DODATEK Č. 6 KE SMLOUVĚ O DÍLO

„Revitalizace areálu sv. Bartoloměje v Kolíně“

datum předložení objednateli ke schválení: 03.09.2020
ZMĚNOVÝ LIST Č.: HA-034

PA-012

ŘEŠENÍ STYKU PRAMPOUCHU
A ZVONICE

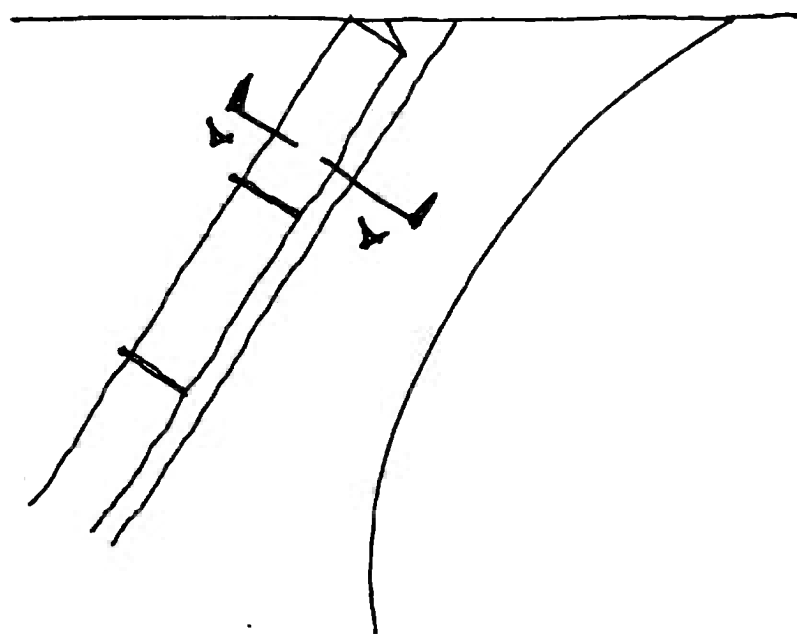
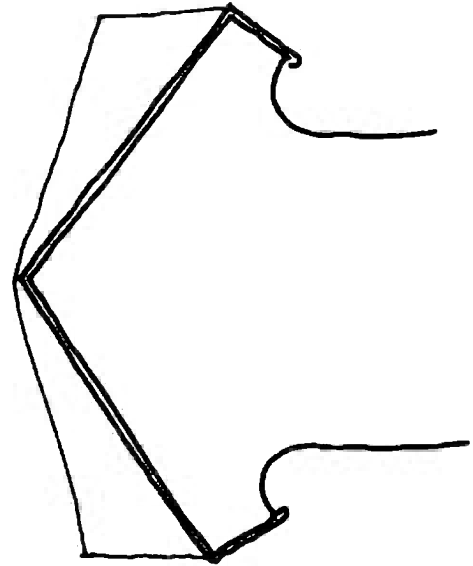
PROTISPAID OD
ZVONICE
(TVAR VTNOREN
PREVENITIVNÍ
BEDNĚNÍM)

STOJATA PRAMPOUCHA

KOLÍN PARKÁN - NÁVRH ZAKRYTÍ JÍMKY NA DEŠŤOVOU VODU
Masák & partner

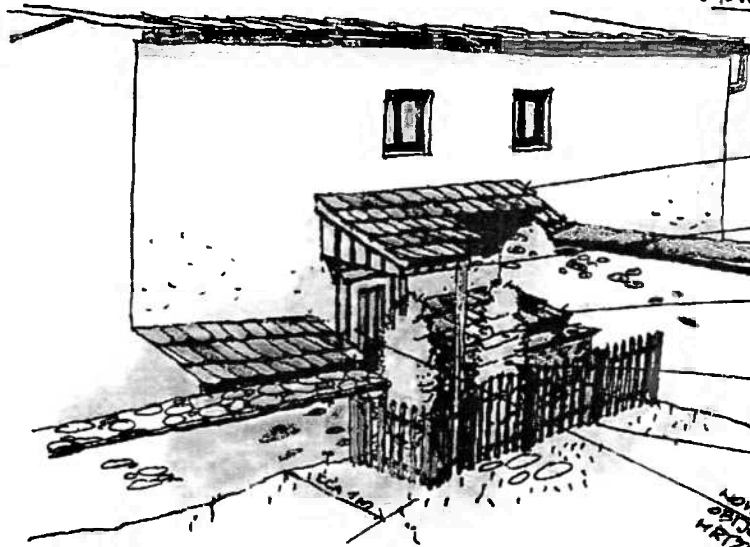
• POVRCHOVÁ ÚPRAVA DŘEVA:
 - KRYTÍ MATERIÁLU V ODSTĚHU
 SEDOZELENÁ

• TVRCH. ÚPRAVA HRÉŠE:
 - MATERIÁL KOVĚŠKOU
 GRAFITOVOU BARVOU

~~MIĚNA KRYTINY ZA BOBROVKOU,
 IDEÁLNĚ DRUHOMĚ POJEMNĚ~~

~~OPEDNĚNÍ STĚŽEK ŠIROKÝMI
 PRKLY S PŘELISŤOVANÝMI ŠPŘEHLI~~

~~PROSTOR MEZI STRADOU A DOKEM
 DOPĚT A PŘEKRYT BOBROVKOU
 DO HALTY~~

~~KRYČE OPĚRNĚ OHLADIT~~

~~LIŠET PLANKOVÝ PLOT~~

~~NOVĚ DŘEVĚNĚ SYMAKOVĚ
 OPĚRNĚ DVĚŘE MÍSTO
 HRÉŠE~~
